**OGGETTO:** [ID VIP 8620] - Parco agrivoltaico di potenza pari a 36,7 MW e delle relative opere di connessione alla RTN, da realizzarsi nei comuni di Lucera (FG) in località "Contrada Vaccarella" e Foggia.

Istanza per il rilascio del Provvedimento di VIA statale ex art. 27 del D.lgs. n. 152/2006 e ss.mm.ii.

Relazione tecnica a supporto dell'istruttoria sul progetto  
**ID\_VIP 8620**

Tipologia di progetto: Agro-fotovoltaico  
Potenza: 36,70 MW  
Ubicazione: Lucera (FG)  
Proponente: Fortore Energia S.p.A.

**Fig. 1 - Ubicazione dell'impianto rispetto alle aree non idonee ex RR 24/2010**

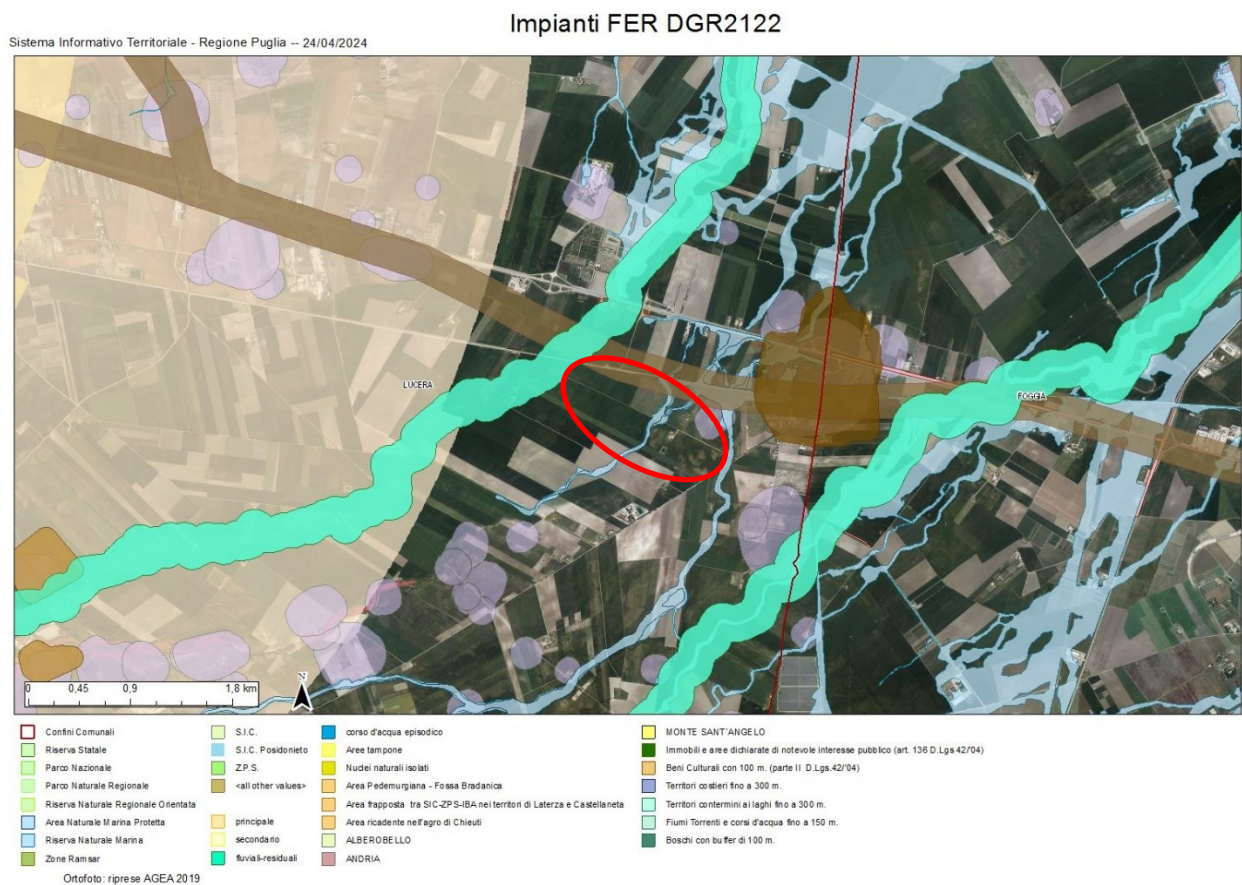
L'area dell'impianto proposto **NON** ricade tra quelle indicate come *non idonee* ai sensi del regolamento regionale n. 24 del 2010. In proposito, si vedano le successive fig. 1 e 2.

Il cavidotto interrato, invece, attraversa corsi d'acqua, tratturi e zone a rischio archeologico presenti nell'area d'inserimento del progetto. Il cavidotto è comunque realizzato su viabilità pubblica esistente e l'attraversamento avverrà tramite trivellazione teleguidata.
